Dodatečná informace č. 5 k VŘ „Strojovna chlazení“

Dotazy od potenciálního dodavatele:

Rozmístění linek ve výrobním závodě:

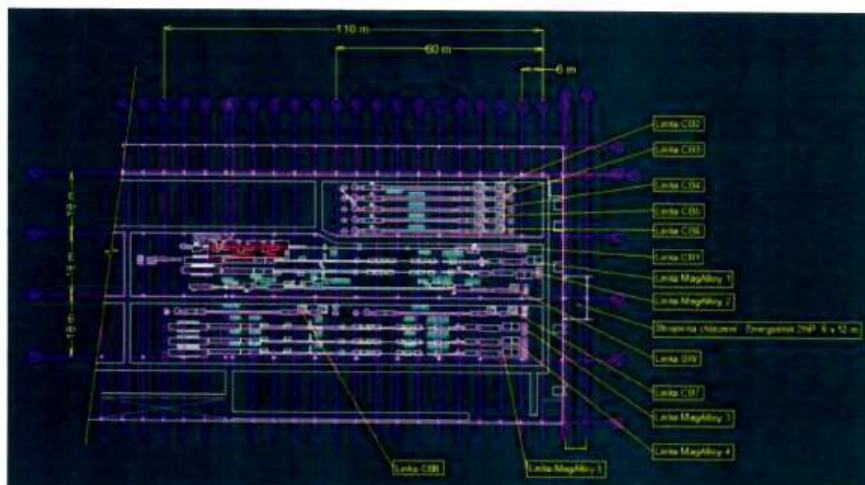
Obrázky níže zakreslují plánované rozložení výrobních linek ve výrobním závodě a plánované uložení trubných rozvodů chladicí vody po sloupech haly. Tyto obrázky slouží jako podklad pro navrhování rozvodu chladicí vody od strojovny po vlastní spotřebiče.

- pokud se řeší strojovna chlazení, k čemu slouží výkres rozmístění linek?

Odpověď: Slouží pro kompletní návrh rozvodu chladicí vody po hale, který je požadován od dodavatele strojovny chlazení a bude sloužit jako podklad pro projekční kancelář, která podle něj zpracuje rozvod.
